**ПАСПОРТ
ДОСТУПНОСТИ ОБЪЕКТА СОЦИАЛЬНОЙ
ИНФРАСТРУКТУРЫ
НА ДОСТУПНОСТЬ ДЛЯ ИНВАЛИДОВ
И МАЛОМОБИЛЬНЫХ ГРУПП НАСЕЛЕНИЯ**
(Заключение по обследованию объекта социальной инфраструктуры)

Загородный оздоровительный лагерь «Весна» Столовая
РФ, Курганская область, Целинный район, д. Воздвиженка

**ПАСПОРТ ДОСТУПНОСТИ
объекта социальной инфраструктуры (ОСИ)
№ 99**

**АКТ ОБСЛЕДОВАНИЯ
объекта социальной инфраструктуры
К ПАСПОРТУ ДОСТУПНОСТИ ОСИ
№ 99**

№6

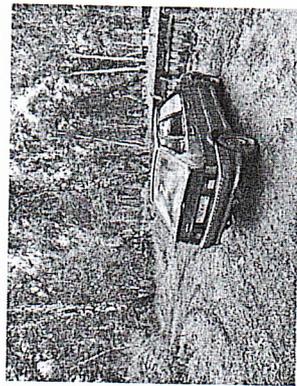
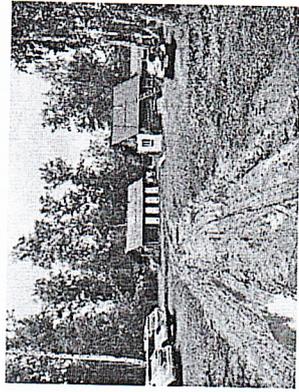
1.5	Авгостоянка и парковка	+	6;7.	6;7.	<p>Содержание</p> <p>1. Нет выделенных мест для парковки инвалидов. 2. Отсутствует дорожный знак, для обозначения стоянки, «Парковка для инвалидов» . 3. Не указана автостоянка и парковка. 4. Отсутствует тактильная пиктограмма направления движения инвалида.</p>	К,Г,О,С,У	<p>1. Выделить место для парковки инвалидов. Размер парковочного места, для стоянки, следует предусматривать размером 6 * 3.5 м. п.5.2.4 СП59.13330.2020. 2. Установить дорожный знак «Парковка для инвалидов» п.5.2.1СП59.13330.2020. 3. Указать и обозначить место для автостоянки . 4. Установить тактильную пиктограмму направления движения инвалида п.10.2.2 СП136.13330.2012, п.4.1 ГОСТ Р 52131-2019.</p>	Капитальный ремонт

№8

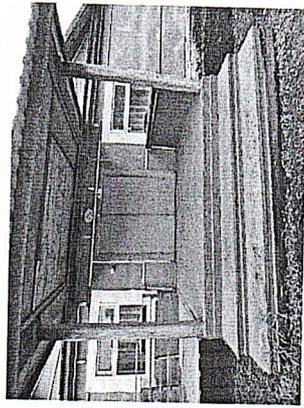
2.1	Лестница (наружная)	+	-	8.	Отсутствует: 1. Боковые опорные поручни для лестницы. 2. Без проводная кнопка вызова помощи. 3. Контрастная маркировка ступеней лестничного марша. 4. Тактильная предупредительная разметка перед лестницей.		Установить: 1. Боковые опорные поручни для лестницы. п. 5.3 ГОСТ Р 51261-2022., п. 5.1.13 СП59.13330.2020. 2.. Без проводную кнопку вызова помощи. п. 6.1.1. СП59.13330.2020. 3.. Контрастную маркировку ступеней лестничного марша. П.6.2.8. СП59.13330.2020. 4. Тактильную предупредительную разметку. п. 5.1.10. СП59.13330.2020., ГОСТ Р 52875-2018.

2.3	Входная площадка (перед дверью)	+		8.	<p>1. Отсутствует, тактильная информационная табличка.</p> <p>2. Отсутствует, тактильная пиктограмма «доступность для инвалидов».</p> <p>3. Нет, отбойника, для инвалидной коляски.</p> <p>4. Отсутствие, свето-звукового маяка с радио-модулем.</p> <p>5. Отсутствует, визуальное акустическое табло для МГН.</p> <p>6. Отсутствует, уличная тактильно-звуковая мнемосхема со встроенной системой тифло-комментирования, на антивандальной стойке.</p> <p>Предупреждающий тактильный указатель перед мнемосхемой.</p> <p>7. Отсутствует, тактильное грязезащитное покрытие.</p> <p>8. Отсутствует тактильная предупредительная разметка перед дверью.</p> <p>9. . Отсутствует беспроводная кнопка вызова помощи.</p>	К, О, Г, У, С.	<p>1. Установить, пиктограмму «доступность для инвалидов» п.6.5.2., 6.5.9., 8.4.3 СП59.13330.2020, п.4.3.7 ГОСТ Р 52131-2019.</p> <p>2. Установить, тактильную информационную табличку с наименованием учреждения, режимом работы и контактной информацией, дублированную шрифтом Брайля, рядом с дверью, со стороны дверной ручки на высоте 1,6 м. п.6.5.9 СП59.13330.2020.</p> <p>3. Установить, тактильное грязезащитное покрытие п.5.1.10. СП59.13330.2020.</p> <p>4. Установить, отбойник для инвалидной коляски.</p> <p>5. Установить свето-звуковой маяк. П.6.5.3., 6.5.4. СП59.13330.2020.</p> <p>6. Установить, визуальное-акустическое табло для МГН. П.6.5.7. СП59.13330.2020.</p> <p>7. Установить, уличную, тактильно-звуковую мнемосхему, на антивандальной стойке. П.6.5.2., 6.5.3., 6.5.4. СП59.13330.2020. Предупреждающий тактильный указатель перед мнемосхемой п.4.2.2 Таб. ГОСТ Р 52875-2018.</p> <p>8. Установить, тактильную предупредительную разметку, перед дверью, перед входной площадкой п.5.1.10 СП59.13330.2020., ГОСТ Р 52875-2018.</p> <p>9. Установить беспроводную кнопку вызова помощи. П.6.1.1. СП59.13330.2020.</p>	Текущий ремонт. Капитальный ремонт. Индивидуальное решение с ГСР .

№9

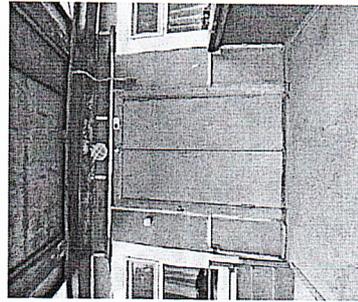
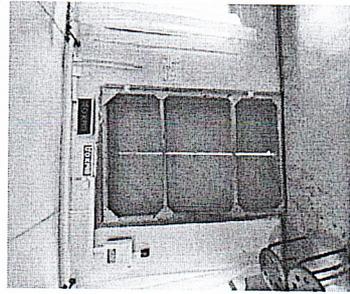
2.4	Дверь (входная)	+		9; 10	<p>1. Отсутствие эргономичной ручки.</p> <p>2. Отсутствует доводчик двери .</p> <p>3. Порог, высотой, более 0.014 м.</p> <p>4. Нет отбойника, для инвалидной коляски.</p> <p>5. Отсутствие контраста у дверного полотна.</p>	Г, У, С, К, О.	<p>1. Установить эргономичную ручку п.6.4.3 СП59.13330.2020.</p> <p>2. Установить, доводчик двери, п.6.1.5 СП59.13330.2020.</p> <p>3. Демонтировать порог или установить мини-пантус.</p> <p>4. Установить отбойник для инвалидной коляски.</p> <p>5. Обеспечить контраст дверного полотна по отношению к стене (дверь-ручка-стена) п.6.2.23, 6.4.1 СП59.13330.2020.</p>	Текущий ремонт.
